M O X 燃料加工施設における 新規制基準に対する適合性

第14条 安全機能を有する施設

日本原燃株式会社

指摘事項に対する回答1(1/3)

図1 【グローブボックス内火災が発生した際の感知から影響軽減までの流れ(フロー)】

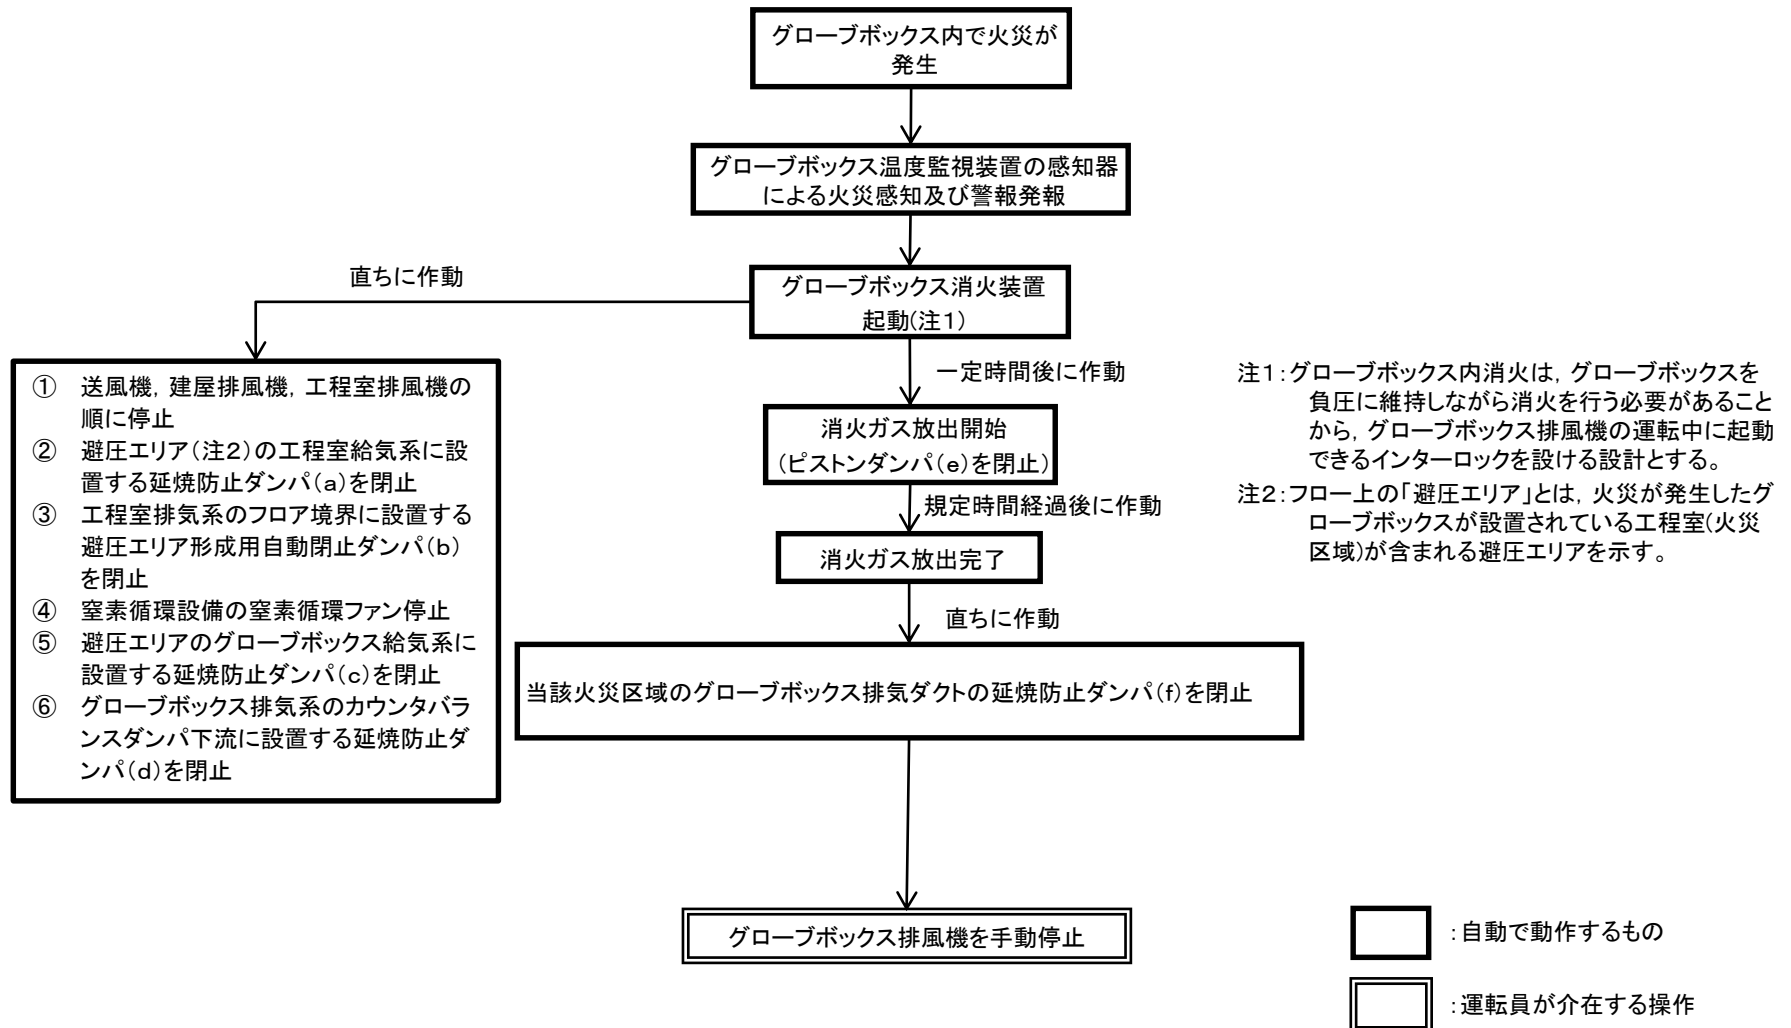
「第5条:火災等による損傷の防止」において、グローブボックス内火災が発生した際の感知から影響軽減までの流れについて説明を行っているが、グローブボックスの給気側及び排気側のダンパの位置付けについて説明すること。

グローブボックス内で火災が発生した際の感知から影響軽減までの流れについては図1～4のとおりである。

グローブボックスの給気系及び排気系の延焼防止ダンパ(図中のc, f)は延焼防止の機能を有しているが、次ページ以降に示すようにグローブボックスの火災の消火、閉じ込め機能の維持機能を有していないことから、安全上重要な施設としない。
